PUZ-2380-134-079-134/2022/MR

WYJAŚNIENIE TREŚCI SPECYFIKACJI WARUNKÓW ZAMÓWIENIA

Działając na podstawie *art. 135 ust. 2 ustawy z dnia 11 września 2019 r. Prawo zamówień publicznych (tekst Dz. U. z 2022 r. poz. 1710)* Zamawiający wyjaśnia treści SWZ w postępowaniu, którego przedmiotem jest Budowa nowej siedziby Komendy Powiatowej Policji w Polkowicach, numer sprawy PUZ-2380-134-079-134/2022/MR

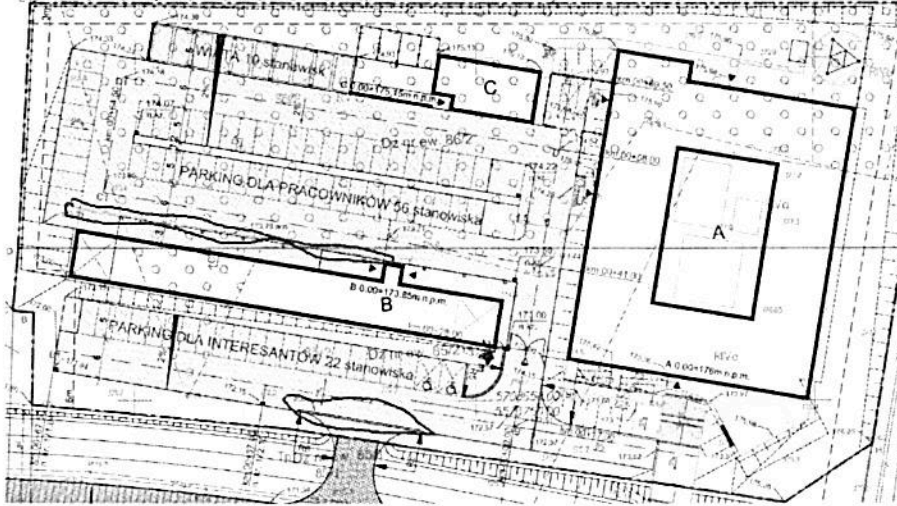
Zgodnie z przekazanym przez Państwa przedmiarem odwodnienie liniowe mieć długość 132m. Liczba ta jest według naszego przedmiaru zbyt duża. Czy oprócz wskazanych poniżej miejsc, są jeszcze inne gdzie ma znajdować się odwodnienie liniowe?

Odpowiedź: Należy wykonać zgodnie z dokumentacją projektową.
